# Comune di Torri di Quartesolo

**OGGETTO:** Procedura di VIA Speciale ex artt. 165,183 e 185 D.lgs. 163/2006 e ss.mm.ii.  
Progetto preliminare dell'intervento "Attraversamento di Vicenza" – 2° lotto  
funzionale della tratta AV/AC "Verona –Padova". Proponente R.F.I. Rete ferroviaria  
Italiana S.p.a. Comunicazione di avviso pubblico documentazione integrativa, ex art.  
24 c. 5, d.lgs. 152/2006 e ss.mm.ii. Vs. prot. m\_amte.DVA.REGISTRO REGISTRO  
UFFICIALE.U.0016203.12-07.-2018. Ns prot. 13970 in data 16.07.2018.  
**Osservazioni ai sensi dell'art. 183 comma 4 del D.lgs. 163/2006.**

**OSSERVAZIONI AL PROGETTO PRELIMINARE LINEA AV/AC VERONA-PADOVA  
LOTTO FUNZIONALE II ATTRAVERSAMENTO DI VICENZA  
SOTTOSTAZIONE ELETTRICA DI LERINO (SSE LERINO) COMUNE DI TORRI DI QUARTESOLO (VI)**

Figura 5.1. Piattaforma stradale tipica per strada tipo "E".

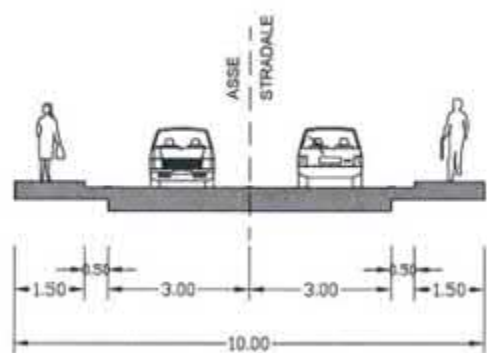
Per la realizzazione dell'accesso da Via Dal Ponte si rende necessario realizzare una strada di accesso di larghezza corrispondente ad una classe stradale di tipo "E", con innesto su Via Dal Ponte con incrocio a raso o meglio su rotatoria, oltre ai lavori di by-pass dell'acquedotto Euganeo-Berico (si trascurano i costi derivanti dall'interruzione di servizio).

La lunghezza complessiva dell'intervento può stimarsi in circa 600ml, essendo necessario realizzare la strada in rilevato, l'occupazione planimetrica risulterebbe non inferiore a 15ml, per una superficie complessiva occupata stimabile pari a 9000m<sup>2</sup>.

Il costo parametrico stimato per tale infrastruttura può essere ritenuto variabile da 60 a 100€/m<sup>2</sup>, al netto degli oneri di esproprio. È pur vero che in uno scenario di tal tipo, potrebbe essere valutato nelle successive fasi di progettazione anche il prolungamento di tale arteria fino al raggiungimento della Stazione Ferroviaria, il cui delta di costo viene proposto quale valore aggiunto ulteriore.

PLANIMETRIA INQUADRAMENTO SSE - LERINO  
PROGETTO PRELIMINARE ITALFERR  
scala 1:2000

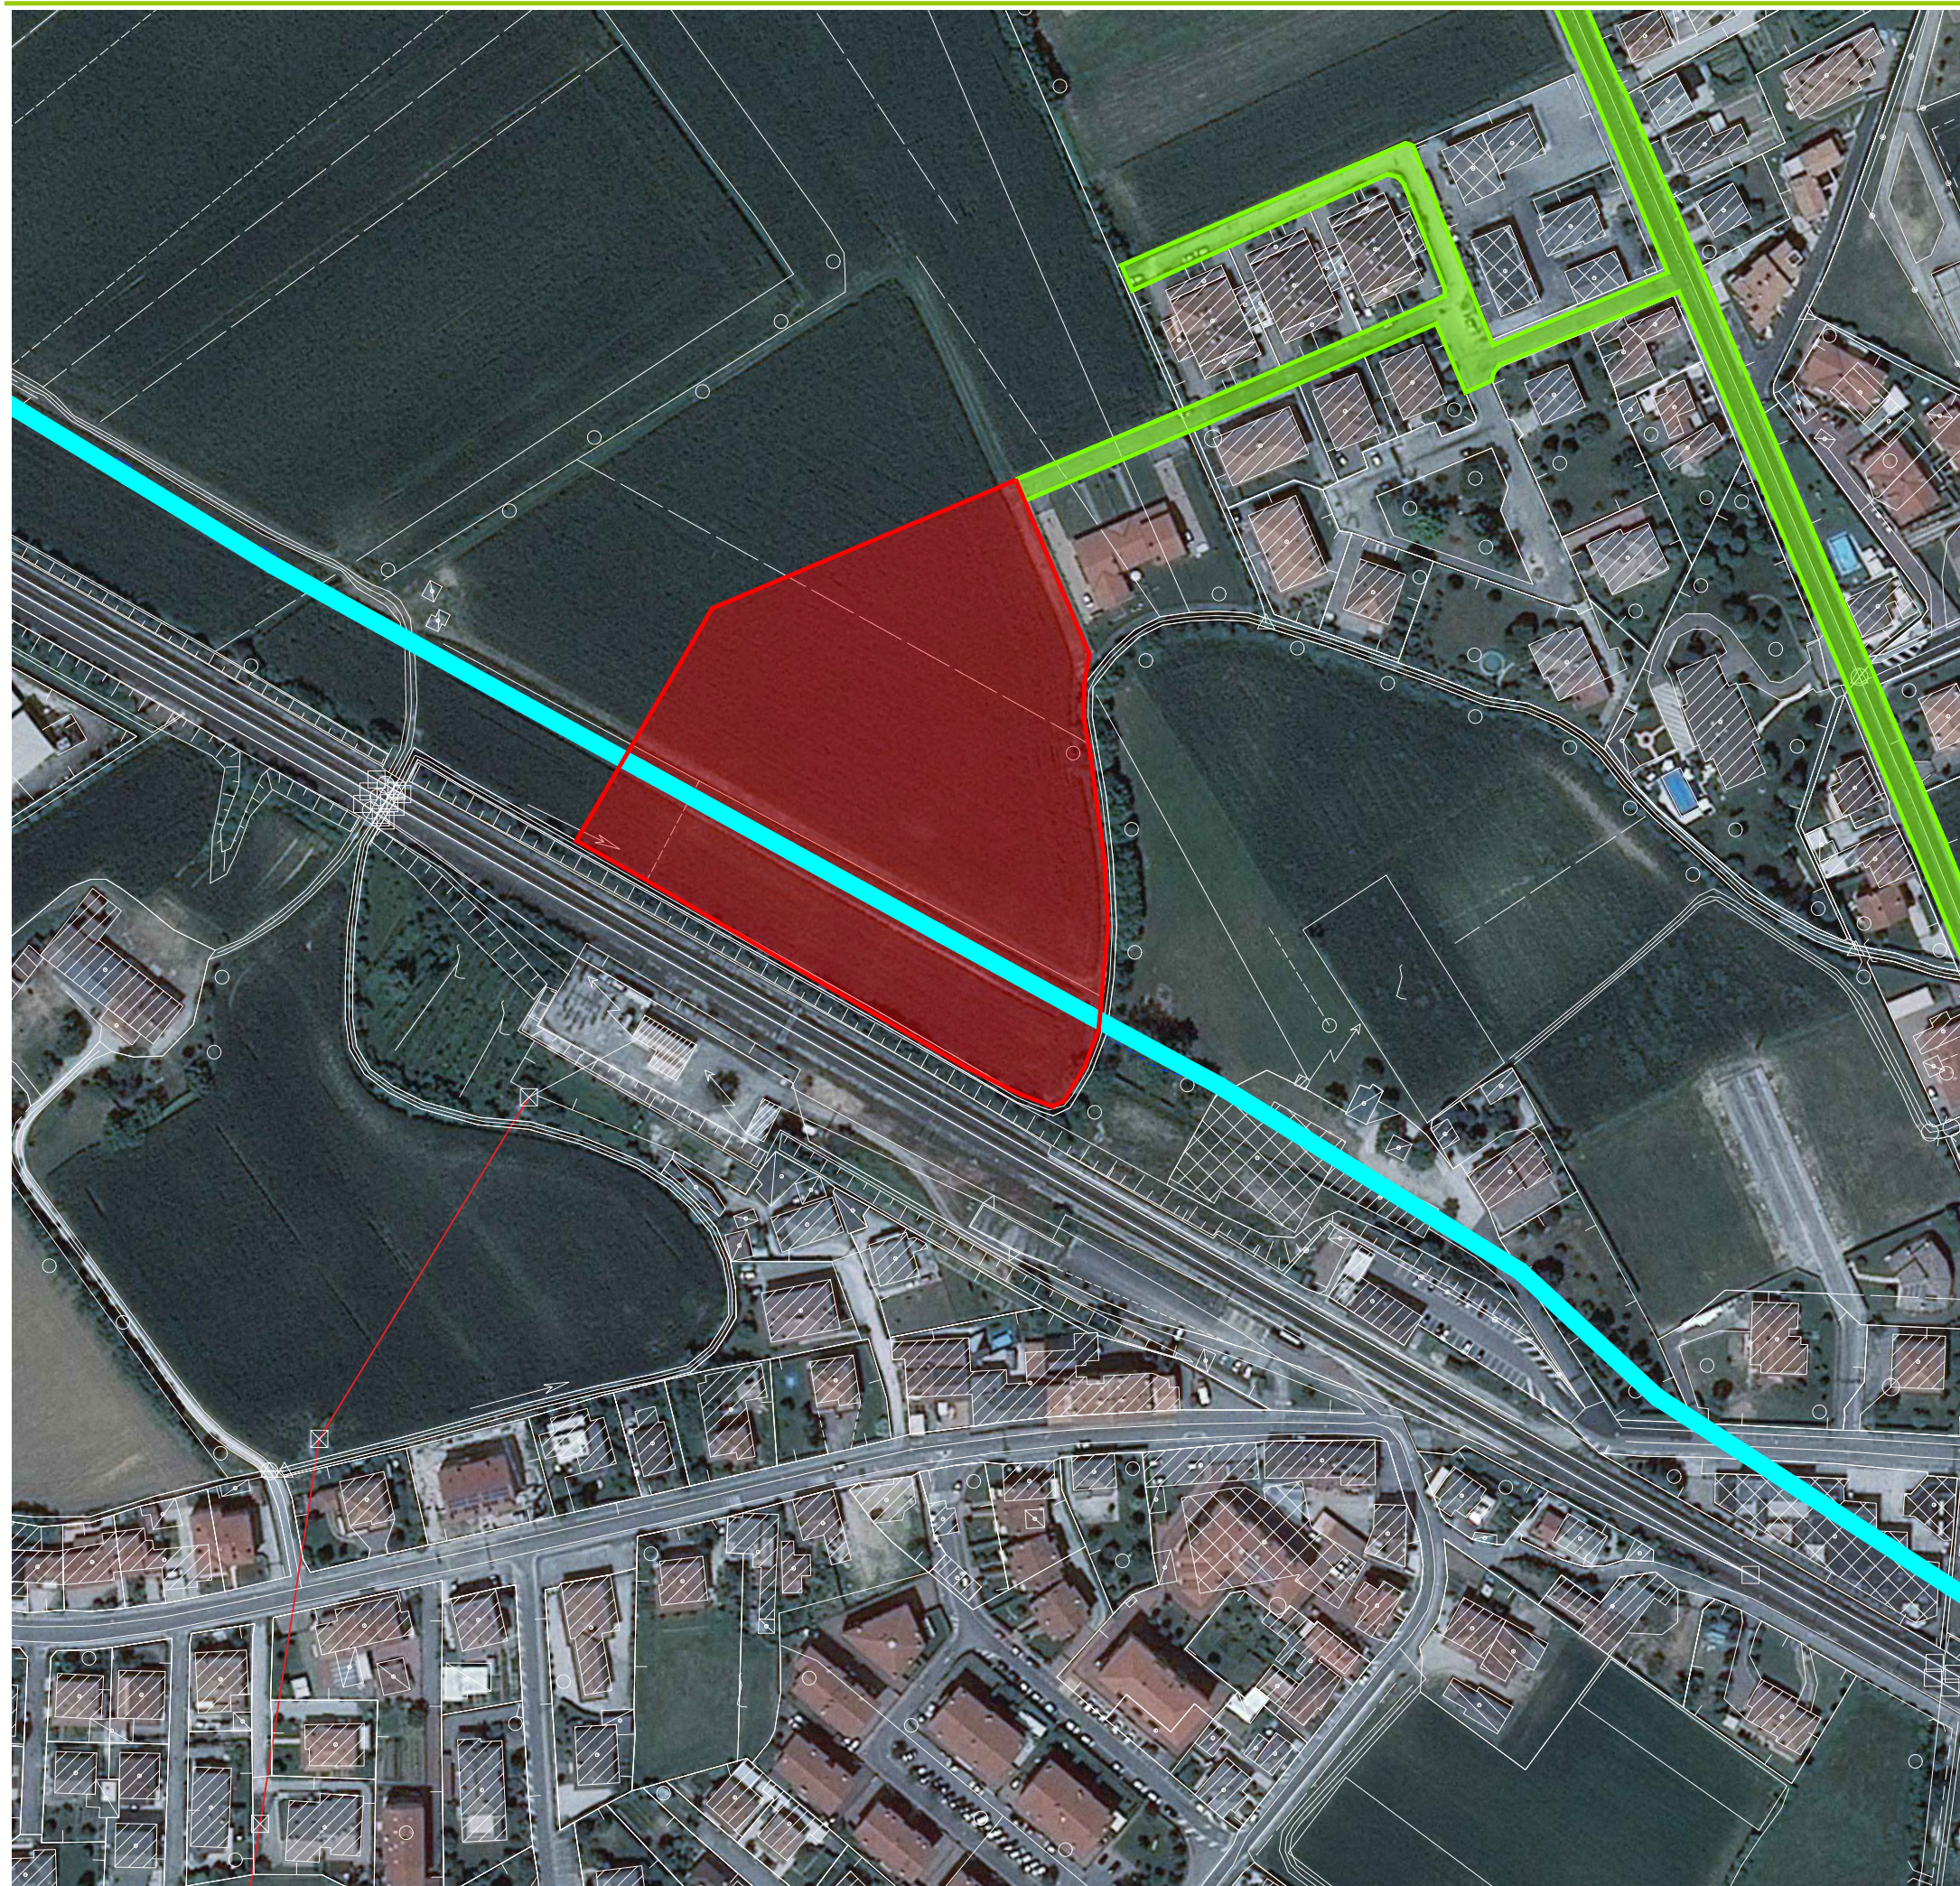
-  SUPERFICIE PREVISTA PER LA SSE e AREE DI CANTIERE CONNESSE
-  VIABILITA' INTERFERITA
-  ACQUEDOTTO BERICO-EUGANEO

SOTTOSERVIZI: Area con presenza acquedotto Berico-Euganeo di servizio alla Città di Padova

PAI: Area esondabile con area di attenzione idraulica, classificabile con pericolosità da P1 a P2 (moderata-media)
